W932-0132

# Cargo boat pour M<sup>r</sup> Grosos.

Retombe pour chaudiere principale.  
alteration on the butt-straips of Shells-plates, Main-Boilers.

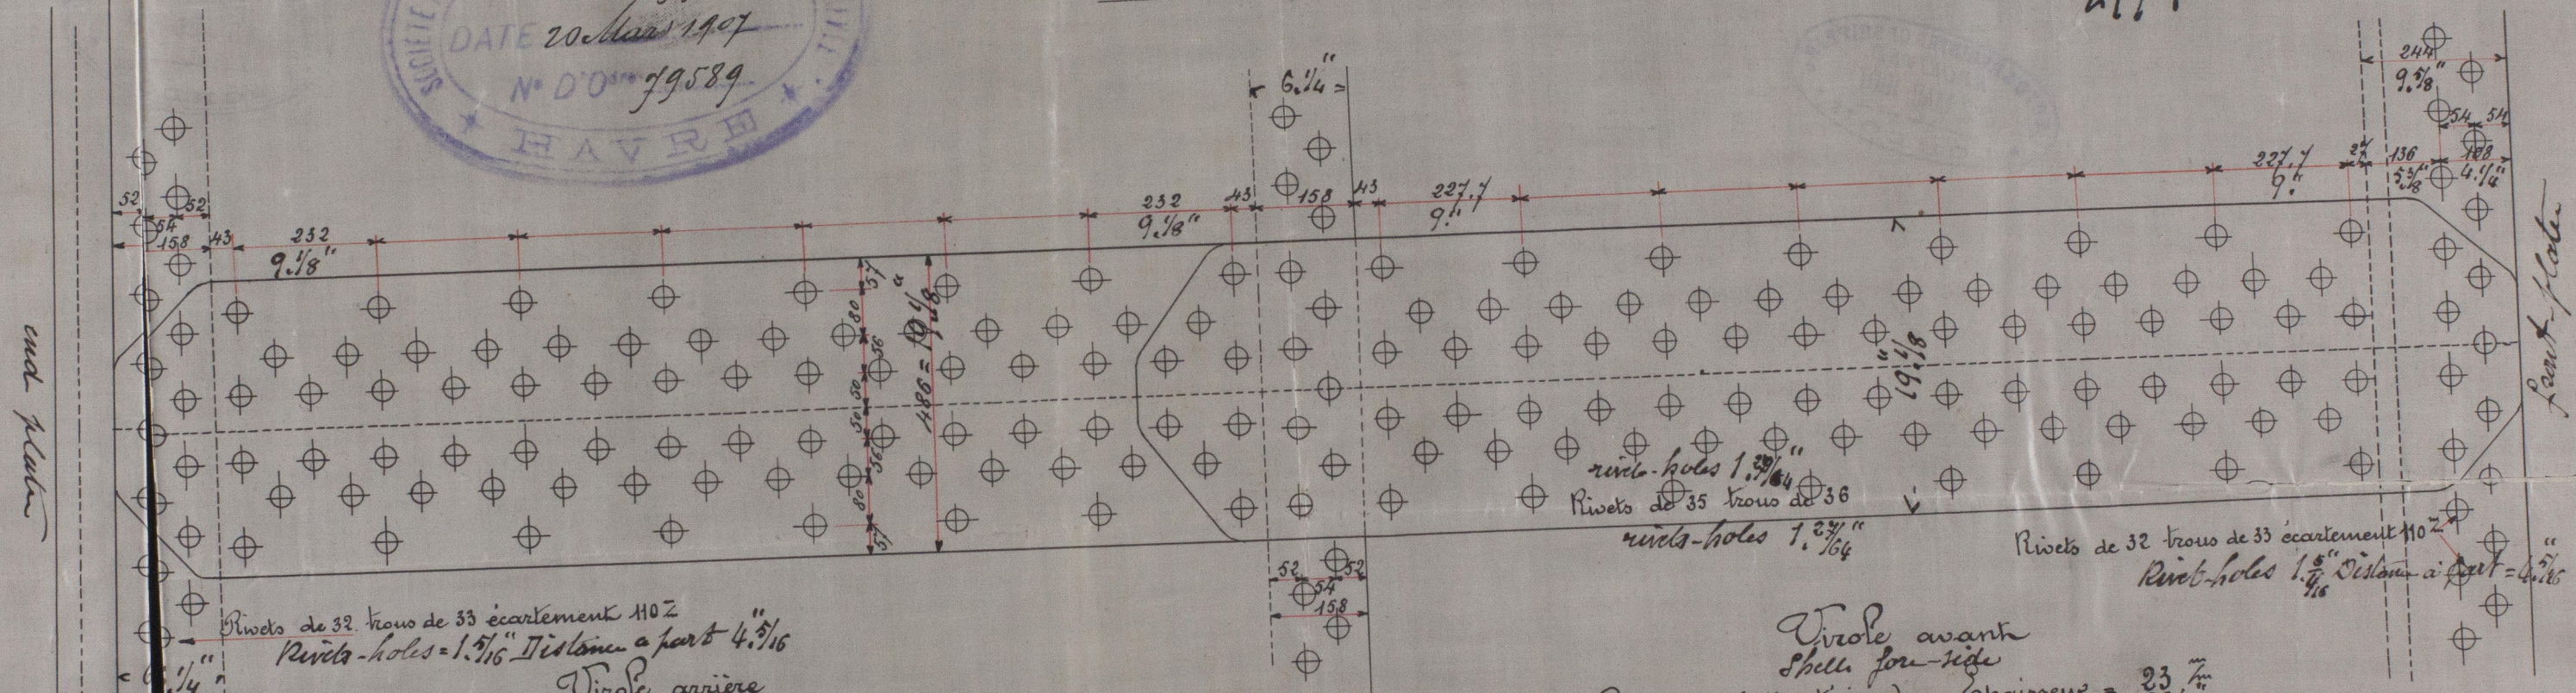
Rivets de 32 trous de 33 écartement 110 2  
Rivets-holes = 1 5/16" Distance a part 4 5/16"

Virole arriere  
Shell after side

Couvre-joint extérieur m Epaissseur = 30 m 5  
Buttstrap outside thickness = 1 3/16"  
Couvre-joint intérieur m Epaissseur = 27 m  
Buttstrap inside thickness = 1 1/16"

Virole avant  
Shell fore side  
Couvre-joint extérieur m Epaissseur = 23 m  
Buttstrap exterior thickness = 29/12  
Couvre-joint intérieur m Epaissseur = 27 m  
Buttstrap inside - thickness = 1 1/16"

Rivets de 32 trous de 33 écartement 110 2  
Rivets-holes 1 5/16" Distance a part = 4 5/16"
